**BDEW Bundesverband
der Energie- und
Wasserwirtschaft e.V.**

Stellungnahme

zum Entwurf des Flächen- entwicklungsplans 2024

Abbildung 1: Vorschlag der mittigen Konverterstandorte mit optimierten Kabeltrassen (Quelle: TenneT)

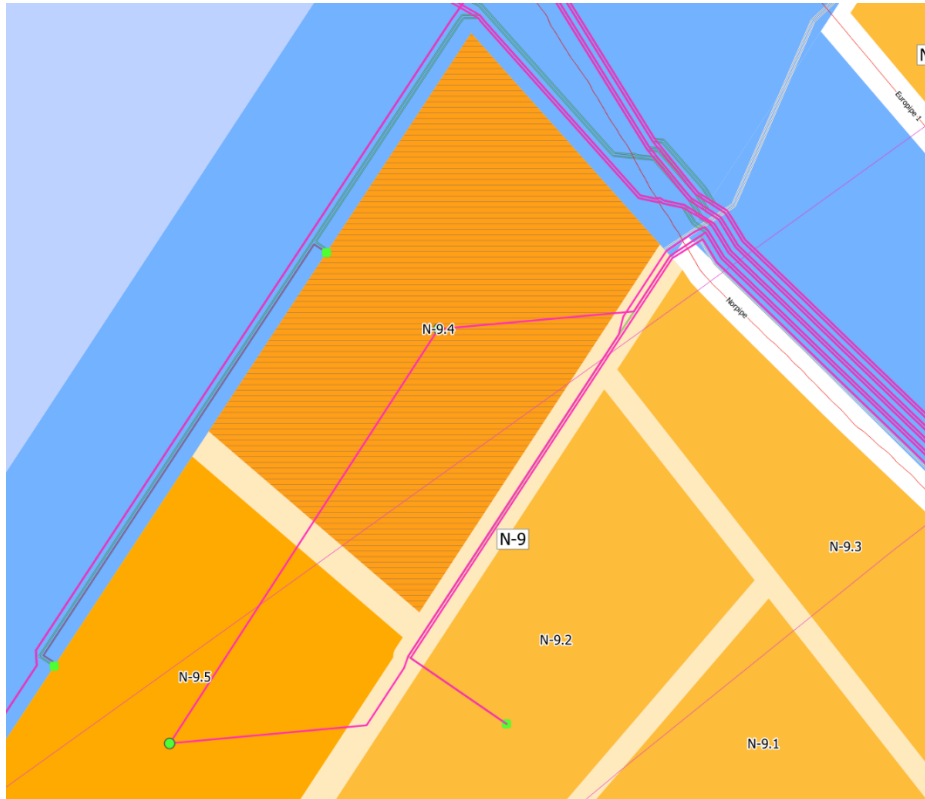
Würde man die **Konverterplattformen für beide Flächen (N-9.4 und N-9.5) in die jeweiligen Flächenschwerpunkte/Mitten** legen und die Netzanbindungsleitungen auf diagonalen Weg (wie bei N-16.1 bis N-16.3 sowie N-12.4 und N-12.5) aus der östlichen Ecke der Flächen

verlaufen lassen, so würden beide **Netzanbindungsleitungen um jeweils rund 12 km kürzer ausfallen können (vgl. Abbildung 1)**. Für die Fläche N-9.4 müsste dafür lediglich deren Südoststrand um 100 m bzw. für den letzten Teil um 300 m eingerückt werden, um die Parallelführung von 2 bzw. 3 Leitungen (N-9.2/4/5) zu ermöglichen.

Der um 300 m verbreiterte Korridor würde wiederum nicht relevant ins Gewicht fallen, weil die WEA in Fläche N-9.4 ohnehin mit einem Abstand von 5D bzw. 1250 m (Annahme: Rotordurchmesser ≥ 250 m) von denen in N-9.2/3 errichtet werden müssen. Ein 1000 m breiter Abstandskorridor reicht somit ohnehin nicht aus, der tatsächlich erforderliche Abstand räumt genug Platz für die drei Kabelsysteme ein.
